Staatstoezicht op de Mijnen  
Ministerie van Economische Zaken  
en Klimaat

Datum 21 oktober 2021  
Betreft Advies herbeoordeling en wijziging CO<sub>2</sub> opslagvergunning P18-4

ADV-7204 / 21221750

#### *Drukgradiënt ook bovenin reservoir sub-hydrostatisch*

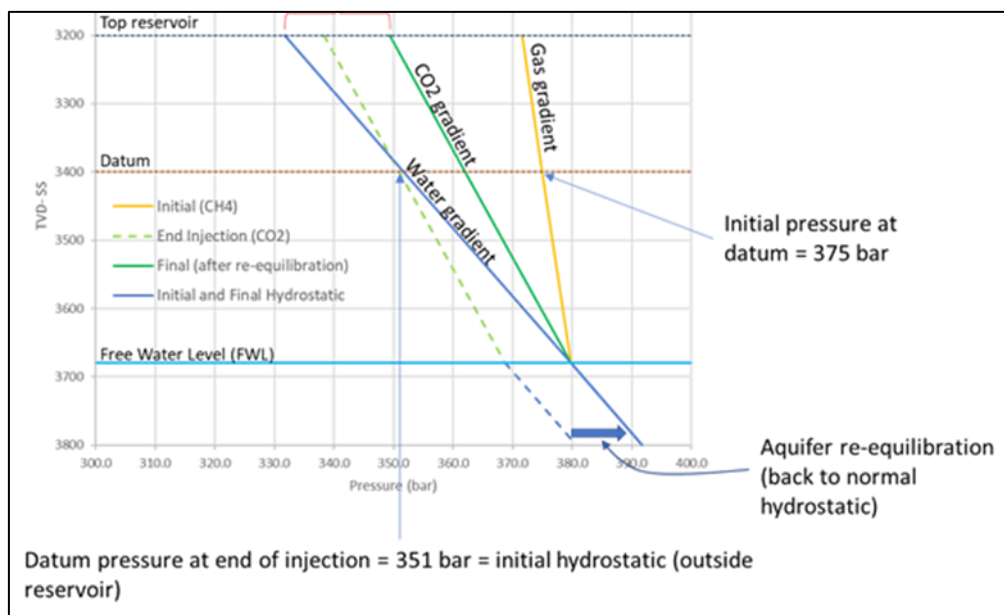
Doordat een kolom CO<sub>2</sub> lichter is dan eenzelfde kolom water, neemt de druk binnen een CO<sub>2</sub>-kolom opwaarts minder snel af dan in een waterkolom. Deze verschillen in drukgradiënten worden

weergegeven in de onderstaande figuur 6.1. Als de druk voor de CO<sub>2</sub>-kolom begrensd zou worden op een referentiediepte op de daar geldende hydrostatische druk, dan zou druk in de CO<sub>2</sub>-kolom boven die referentiediepte groter zijn dan de druk in de waterkolom. Naar dit effect van lichter gas wordt ook wel verwezen als het drijfvermogen van een gas ten opzicht van water ('*buoyancy effect*').

Figure 2: Influence of aperture and CO<sub>2</sub> residence time on self-healing of cement fractures (Carrol et al., 2016)

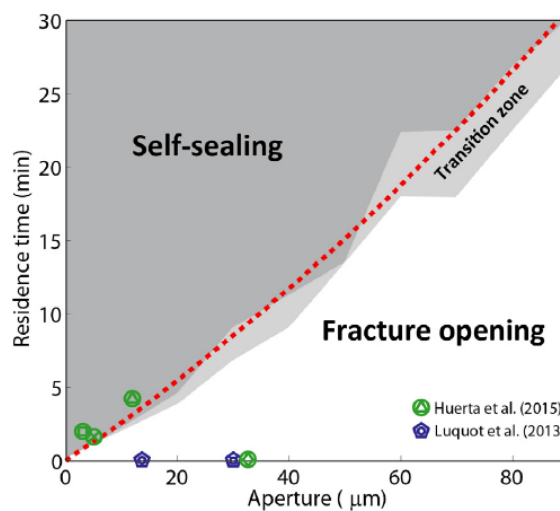
For the Porthos wells, this figure (by Carrol et al., 2016) was used in B13 Well containment note (Chapter 8, pages 57-59) to illustrate this point. It is concluded that for the combination of small microannuli apertures (below 65 µm, high CO<sub>2</sub> residence time due to low flow rates (up to 0.04 m/s), and the several hundreds of meters of cement sheath length in the cap rock, it is likely that CaCO<sub>3</sub> will precipitate and close the microannuli if CO<sub>2</sub> should leak through the cement from the reservoir. There is therefore no significant risk of CO<sub>2</sub> leakages from the Porthos wells. We agree with this conclusion.

Figure 5.4: Schematic of pressure profiles of existing in the reservoir under different scenarios. See text for more explanation.

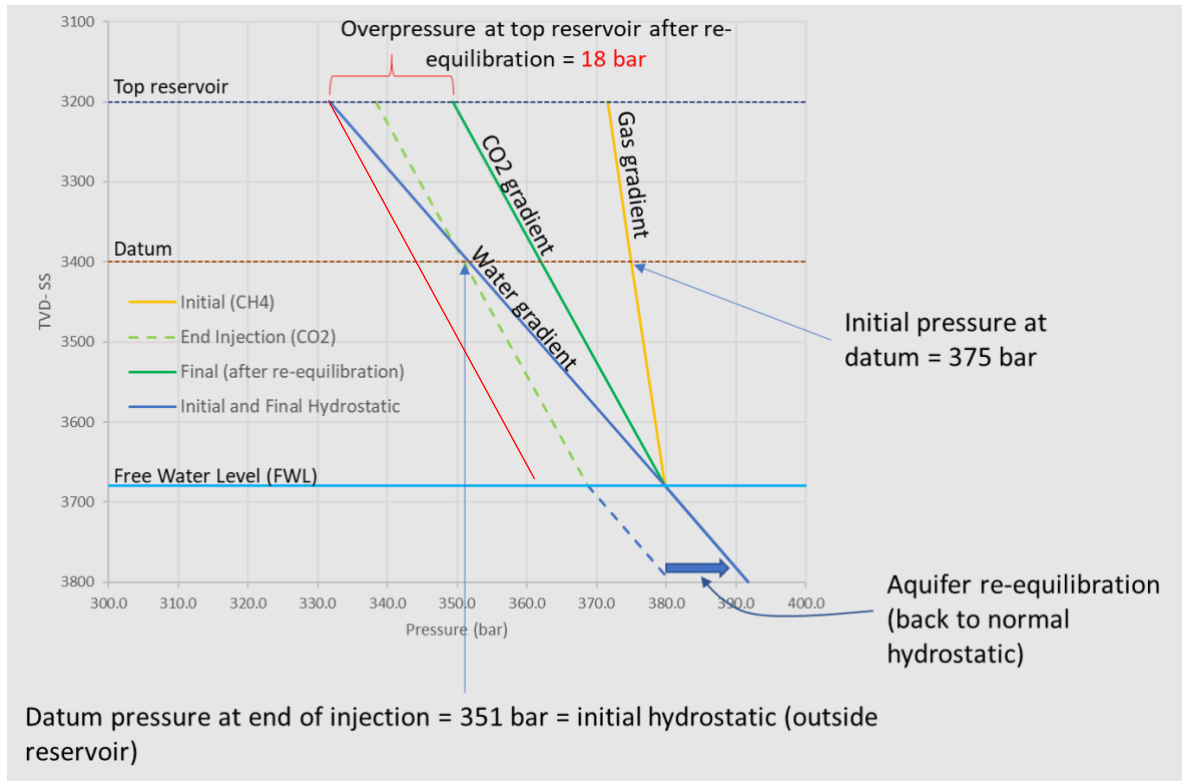
***Implications for the P-18 site:*** Figure 5.4 below illustrates pressure vs depth situation for the P-18 site under different settings. There are several important features to point out.

- The solid green line is the resulting CO<sub>2</sub> pressure vertical profile if the reservoir pressure were to equilibrate with the surroundings. This aquifer re-equilibration is very unlikely to occur in the storage project time frame, but since the initial FWL pressure was hydrostatic, there is likely a very slow re-equilibration process that will occur. The rate of re-equilibration is undetectable from analysis of gas production data and requires a larger regional hydrodynamic analysis to be estimated. It is possible that the re-equilibration can occur over timescales relevant for immobilizing CO<sub>2</sub> to mitigate climate change (100s of years). The point in showing the solid green line is that at some point in the distant future, the CO<sub>2</sub> pressure at the reservoir top according to Equation (3) will increase from 8 bar to 18 bar overpressure relative to the surroundings.

- The red line shows the required CO<sub>2</sub> pressure profile to maintain a *zero-pressure gradient* at the reservoir top. The vertical profile shows the resulting pressure at the datum should be less than 343 bar at 3,400 meters (as calculated according to Equation (4)) in order to maintain a pressure barrier at all points along the top reservoir during injection. The value of 343 bar assumes a pure CO<sub>2</sub> column, and will be lower for a CO<sub>2</sub>-methane mixture. The important point is that an injection pressure should be chosen such that a pressure barrier at the reservoir top is maintained at all times during the injection phase. In geological time scale slow aquifer drive (if existent) will contribute to slow pressure rise. It is also important to point out that the location of the dashed green line is determined by operational design, however all locations of the dashed green line will eventually move towards the solid green line due to a very long-term re-equilibration process.
